**PROCEDURA APERTA PER L'AFFIDAMENTO DI UN APPALTO INTEGRATO PER LA
PROGETTAZIONE ESECUTIVA, REALIZZAZIONE E GESTIONE PER UN ANNO, INCLUSA MANUTENZIONE,
DELL'IMPIANTO DI CESANO PER IL RECUPERO E LA VALORIZZAZIONE DELLA FRAZIONE ORGANICA DA
RACCOLTA DIFFERENZIATA (FORSU) PER LA PRODUZIONE DI BIOMETANO E AMMENDANTE
COMPOSTATO MISTO. CIG: B0C3DB4522 - CUP: J82F22000680006
LOCALITÀ VIA DELLA STAZIONE DI CESANO, SNC - 00166 ROMA (RM)**

PERIZIA ASSEVERATA

Premesso quanto sopra la Società 3TI capogruppo dell'RTP di progettisti ha richiesto al Prof. Ing. Gian Mario Baruchello iscritto all'Ordine degli Ingegneri della Provincia di Roma al numero 9109, di redigere una perizia tecnica asseverata per valutare se le modifiche introdotte al progetto autorizzato con Ordinanza del Commissario Straordinario di Governo per il Giubileo del 2025 REP.n.2023/0000031 prot. RM/2023/0003861 del 7.12.2023 costituiscono, o meno, variante non sostanziale rispetto al progetto approvato ai sensi della normativa vigente.

6 TAVOLA DI CONFRONTO

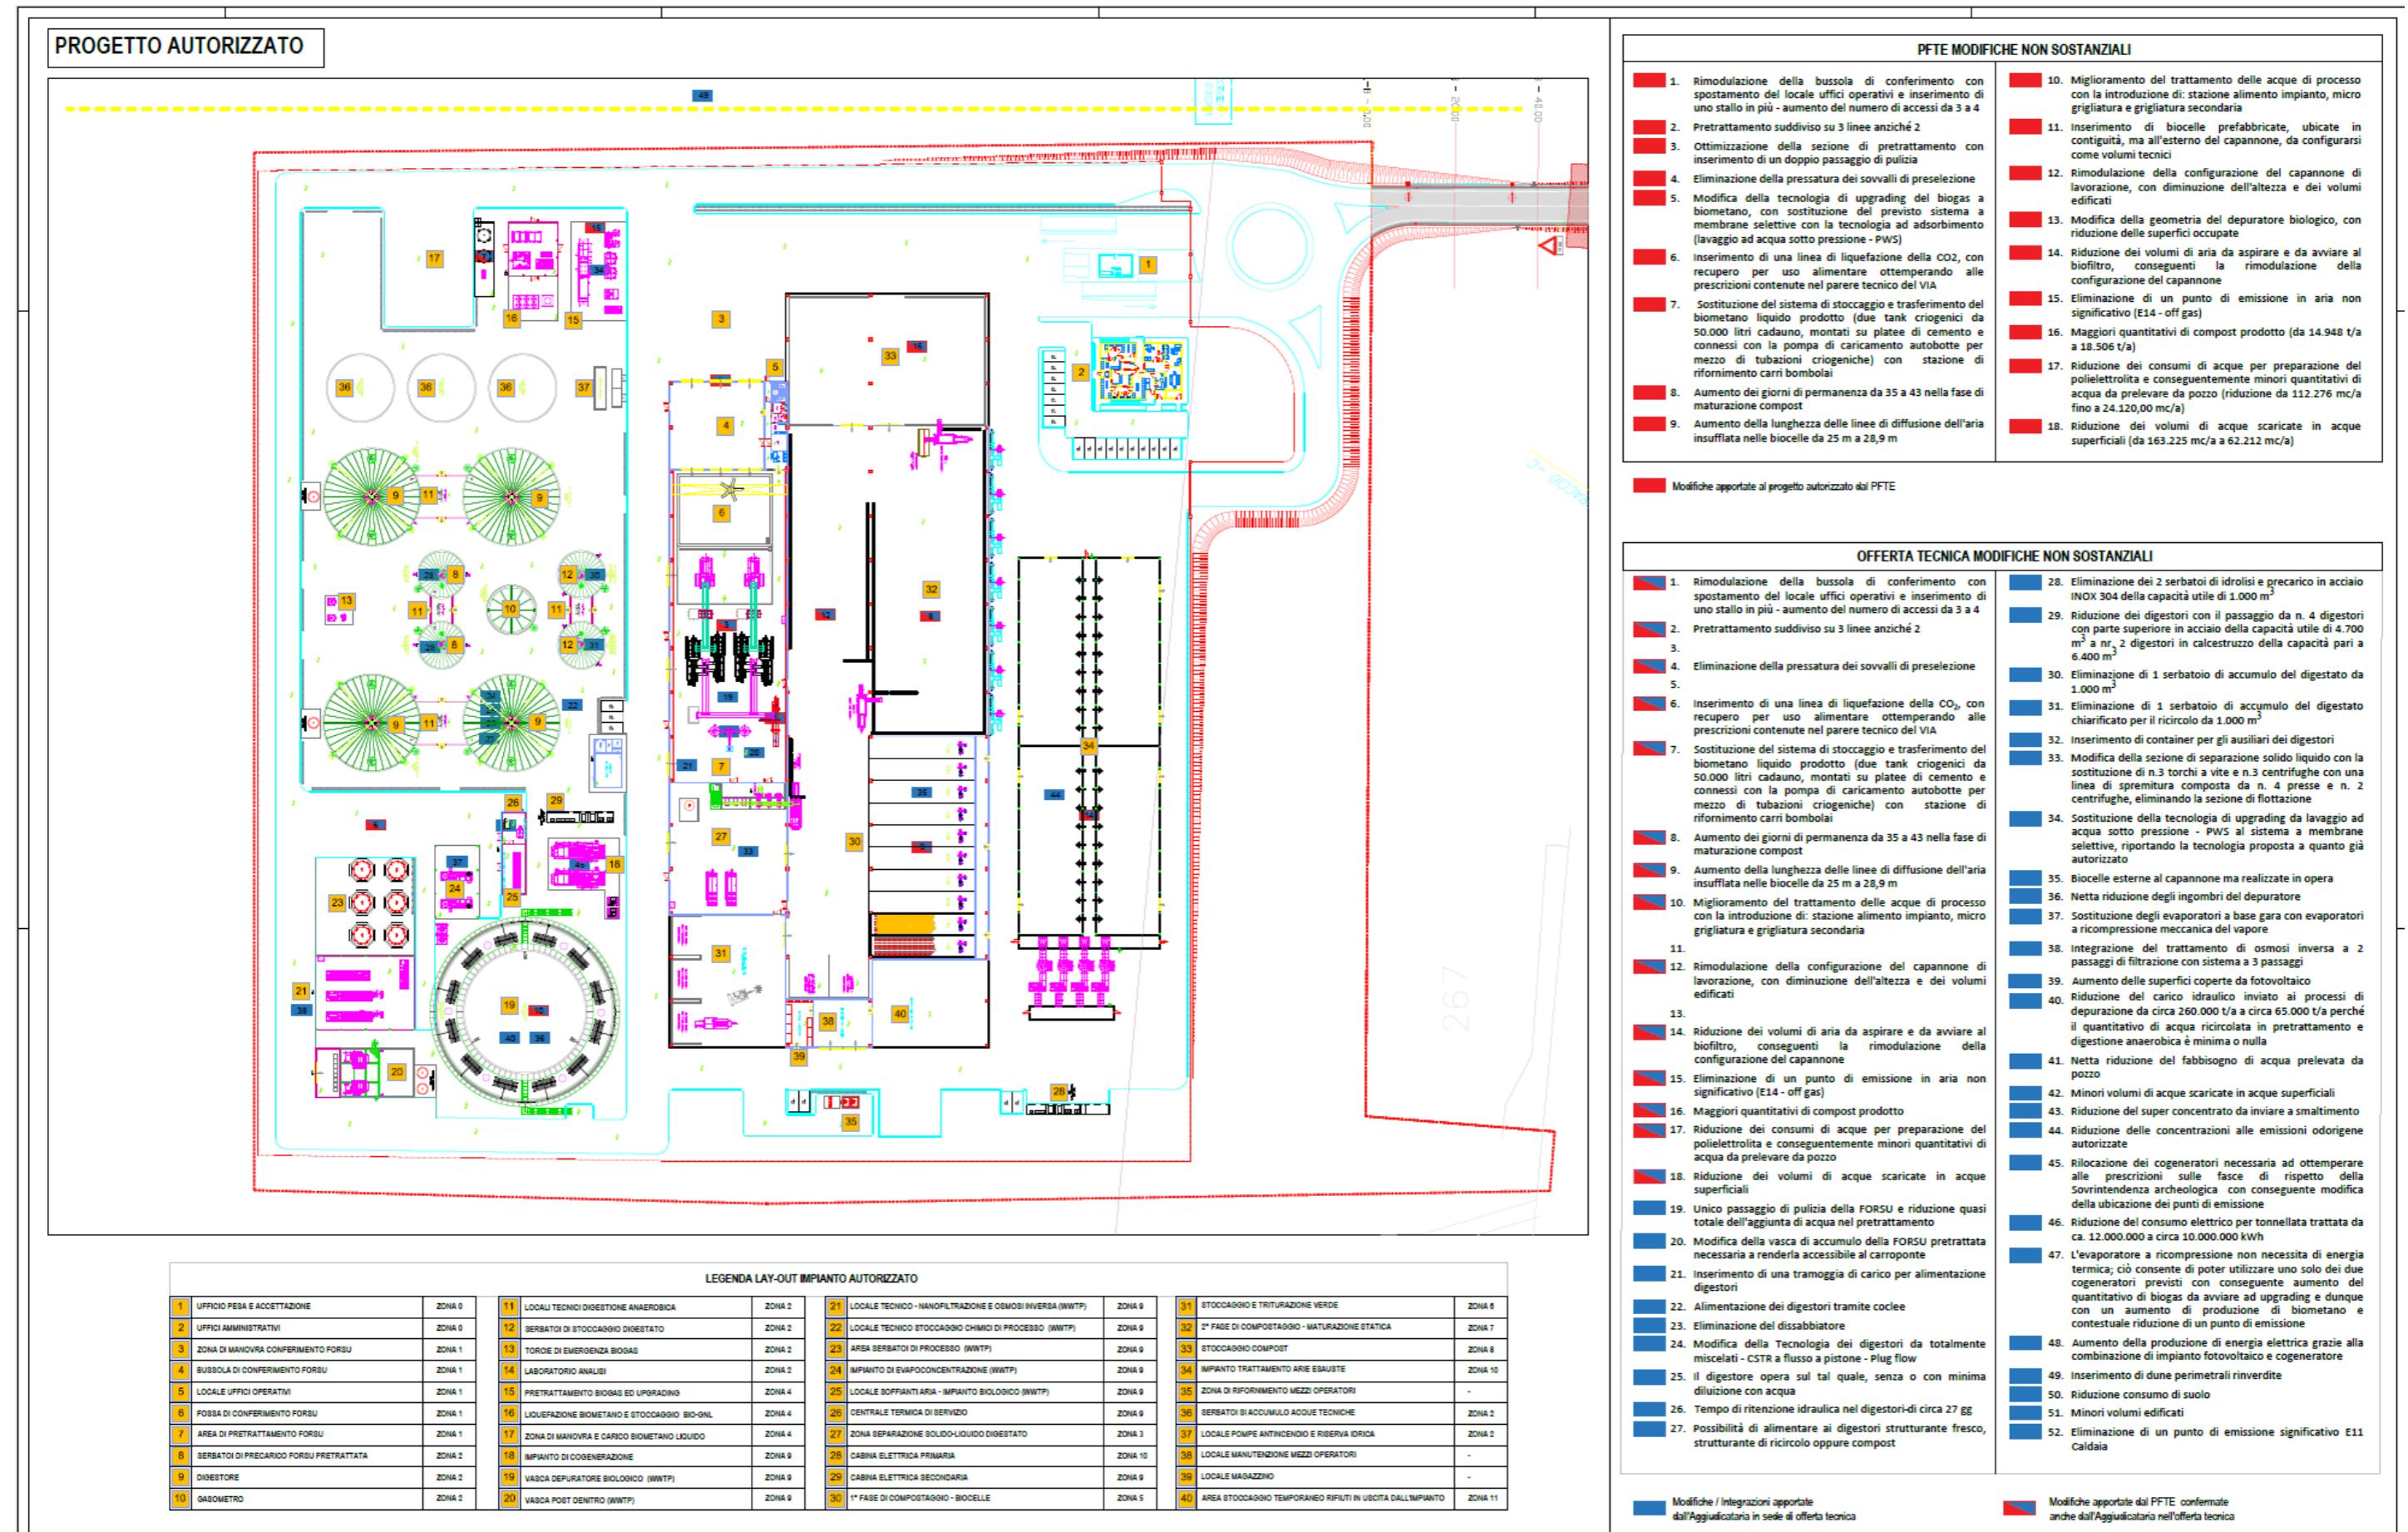
PROGETTO AUTORIZZATO	PFTE+OFFERTA TECNICA
A	MODIFICHE DI PROCESSO/GESTIONALI		
	BUSSOLA	3 ACCESSI	Aumento del numero di accessi da 3 a 4 a seguito dello spostamento del locale uffici operativi nell'area tra pretrattamento e separazione solido/liquido
	PRETRATTAMENTO	Due linee con unico passaggio di pulizia della FORSU	Tre linee con unico passaggio di pulizia della FORSU
	PRETRATTAMENTO	Pressatura sovvalli	Eliminazione della pressatura dei sovvalli di preselezione
	PRETRATTAMENTO	1 dissabbiatore	Eliminato
	SEPARAZIONE SOLIDO LIQUIDO	3 centrifughe, 3 separatori 2 flottatori	linea di spremitura composta da n. 4 presse e n. 2 centrifughe, 0 flottatori
	SEZIONE UPGRADING produzione di biometano liquido e stoccaggio e rifornimento mezzi biometano liquido prodotto	Liquefazione biometano e 2 tank criogenici da 50.000 litri cadauno, montati su platee di cemento e connessi con la pompa di caricamento autobotte per mezzo di tubazioni criogene	Sistema sostituito da produzione di biometano compresso e stazione di rifornimento carri bombolai e distributore metano per autovetture

DIGESTIONE ANAEROBICA	Reattori a completo mescolamento - CSTR	Flusso a pistone - Plug flow
	DIGESTIONE ANAEROBICA	Tecnologia wet	Tecnologia semy/dry: Il reattore opera sul tal quale, senza o con minima diluizione con acqua
	DIGESTIONE ANAEROBICA	Fino a 35 gg	Tempo di ritenzione idraulica di circa 27 gg
	DIGESTIONE ANAEROBICA		Possibilità di alimentare ai digestori strutturante fresco, strutturante di ricircolo oppure compost
	DIGESTIONE ANAEROBICA	2 serbatoi di idrolisi e precarico in acciaio INOX 304 della capacità utile di 1.000 m3	eliminati
	DIGESTIONE ANAEROBICA	4 digestori con parte superiore in acciaio INOX 304 e fasciame in acciaio al carbonio della capacità utile ciascuna di 4.700 m3 altezza 12 m	nr. 2 digestori in calcestruzzo della capacità pari a 6.400 m3 con una netta riduzione del volume previsto nel progetto autorizzato e delle altezze (da 12 m a circa 8 m)

DIGESTIONE ANAEROBICA	N .1 serbatoio di accumulo del digestato da 1.000 m3	eliminato
	DIGESTIONE ANAEROBICA	n. 1 serbatoio di accumulo digestato chiarificato per il ricircolo da 1.000 m3	eliminato
	DIGESTIONE ANAEROBICA		Aggiunta di container per gli ausiliari dei digestori
	SEZIONE UPGRADING – RECUPERO CO ²	Non prevista ma prescritta negli atti autorizzativi	Inserimento di una linea di liquefazione della CO2, con recupero per uso alimentare
	FASE DI MATURAZIONE COMPOST	Previsti 35 g	Aumento a 43 g
	COMPOSTAGGIO IN BIOCELLE	Lunghezza tubazioni aria insufflata= 25 m	Aumento della lunghezza a 28,9 m
	SEZIONE DI TRATTAMENTO ACQUE	<p>Stadio di trattamento biologico a fanghi attivi aerobici costituito da</p> <ul style="list-style-type: none"> • Denitrificazione • Ossigenazione con l'ossidazione biologica • Post denitrificazione <p>Stadio di ultrafiltrazione costituito da</p> <ul style="list-style-type: none"> • Ultrafiltrazione a membrane, • nanofiltrazione • osmosi inversa (2 passaggi) 	Conferma della soluzione autorizzata di trattamento delle acque di processo con i seguenti miglioramenti. Introduzione di <ul style="list-style-type: none"> • stazione alimento impianto, • micro grigliatura • grigliatura secondaria • osmosi inversa a 3 passaggi anziché 2

IMPIANTO EVAPORAZIONE	Evaporatori sottovuoto	Proposti evaporatori a ricompressione meccanica del vapore che non necessitano di approvvigionamento di energia termica
	FOTOVOLTAICO	Previsto sulla superficie utile della copertura dell'edificio di processo pari a circa 9.420 mq con una produzione di e.e. pari a 1.810 MWh/a	Aumento delle superfici coperte da fotovoltaico
B	MODIFICHE SULLE OPERE CIVILI		
	SEZIONE BIOCELLE	Previste 10 biocelle realizzate in opera ubicate all'interno del capannone di trattamento	Previste biocelle gettate in opera come da progetto autorizzato, poste all'esterno del capannone, da configurarsi come volumi tecnici
	CAPANNONE PRETRATTAMENTO	Capannone di trattamento prefabbricato da c.a.13.500 mq	Rimodulazione della configurazione del capannone di lavorazione (12.000 mq), con diminuzione dell'altezza e dei volumi edificati, grazie allo spostamento delle biocelle all'esterno

SEZIONE DI TRATTAMENTO ACQUE	Vasche di depurazione circolari D: 29.2m_ h:7 4.000 mc	Modifica della geometria del depuratore biologico, con netta riduzione delle superfici occupate

SEZIONE DI DIGESTIONE ANAEROBICA	<ul style="list-style-type: none"> 4 digestori in acciaio con volumetria di 4.700 m³ ciascuno, altezza 12 m 2 serbatoi di idrolisi e precarico in acciaio INOX 304 della capacità utile di 1.000 m³ N .1 serbatoio di accumulo del digestato da 1.000 m³ n. 1 serbatoio di accumulo digestato chiarificato per il ricircolo da 1.000 m³ 	Riduzione delle volumetrie complessive del comparto di DA attraverso la riduzione dei volumi dei digestori conseguente il passaggio dalla tecnologia ad umido autorizzata a semi dry, l'eliminazione dei 2 serbatoi di idrolisi, del serbatoio del digestato e del serbatoio del digestato chiarificato
C	MODIFICHE DEL BILANCIO DI MASSA/EMISSIONI		
	TRATTAMENTO ARIA	Portata d'aria al biofiltro= 327.976 mc/h	Riduzione dei volumi di aria da aspirare e da avviare al biofiltro Portata =327.023,20 mc/h
	EMISSIONI IN ARIA	Previsto il punto di emissione dell'off gas dell'upgrading E 14 e della caldaia E11	Eliminazione del punto di emissione E14* non significativo (off gas) dell'upgrading grazie all'inserimento della linea di recupero della CO ₂ ed eliminazione del punto di emissione significativo E11 mediante l'inserimento di una caldaia mobile da utilizzare nelle sole fasi di start up

COMPOST PRODOTTO	14.948 t/a	Aumento dei quantitativi di compost: 18.265 t/a
	TRATTAMENTO ACQUE	Carico idraulico c.a 260.000 t/a	Riduzione del carico idraulico inviato ai processi di depurazione a circa 65.000 t/a
	CONSUMI IDRICI	Acque prelevate da pozzo: 90.000 t/a	Netta riduzione del fabbisogno di acqua prelevata da pozzo
	SCARICO IN ACQUE SUPERFICIALI	163.225 t/a	Minori volumi di acque scaricate in acque superficiali
	RIFIUTI A SMALTIMENTO	Super concentrato prodotto c.a. 9.100 t/a	Riduzione del super concentrato da inviare a smaltimento c.a. 3.324 t/a
	EMISSIONI ODORIGENE	Emissioni odorigene autorizzate max 300 U.O./Nm ^c	Riduzione delle concentrazioni alle emissioni odorigene autorizzate
D	MODIFICHE SUL BILANCIO ENERGETICO		
	CONSUMO ENERGIA ELETTRICA	Non indicato nel progetto autorizzato, indicato in sede di gara pari a circa 12.000.000 KWh	Riduzione dei consumi elettrici del 15%
	CONSUMO DI ENERGIA TERMICA	Stima richiesta termica massima dell'impianto digestione anaerobica ed evaporazione 1.900 kWht	Il fabbisogno termico della sezione di DA è pari a 750 kWt; viene azzerato quello della sezione di evaporazione (evaporatore a ricompressione) Ad ogni modo la sezione di digestione anaerobica richiede energia elettrica e termica che verrà prodotta da un gruppo di cogenerazione alimentato a

biogas con potenzialità inferiore a quella prevista nel progetto originale.
	PRODUZIONE DI ENERGIA ELETTRICA	1.810.000 kwh/a fotovoltaico +2 motori	Aumento della produzione di energia elettrica da fonte rinnovabile grazie all'ampliamento delle superfici coperte dal fotovoltaico + 2 motori da circa 1.050 KWt. I due sistemi cogenerativi avranno una taglia tale da garantire, in primis, la copertura dei fabbisogni termici ed in cascata quella dei fabbisogni elettrici integrandosi con il sistema fotovoltaico di impianto. Con tale soluzione la taglia termica indicata in autorizzazione risulterà fortemente ridotta, con evidenti benefici sugli impatti ad essa correlati.
E	IMPATTO PAESAGGISTICO		
	IMPATTO VISIVO	Previste alberature e siepe perimetrale collocata lungo la recinzione delimitante l'area dell'impianto	inserimento di dune perimetrali rinverdite
		S= 19.512,17 mq	Riduzione delle superfici occupate = 16.893,95 mq

TECNOLOGIA DI DIGESTIONE ANAEROBICA	La tecnologia ad umido determina un maggior impatto paesaggistico legato alla necessità di avere a disposizione maggiori volumi per la D.A. a causa dell'utilizzo di acqua aggiuntiva di processo	La tecnologia a secco consente, a parità di tempo di permanenza, la riduzione del volume dei reattori e conseguentemente minor consumo di suolo

Si rileva inoltre che in fase di progettazione esecutiva sono stati apportati modesti adeguamenti della viabilità d'ingresso all'impianto atti a consentire il transito di mezzi di lunghezza fino a 17 m; ulteriori adeguamenti potranno derivare altresì dal recepimento delle prescrizioni della Sovrintendenza a valle delle indagini sulla rotatoria ormai terminate.
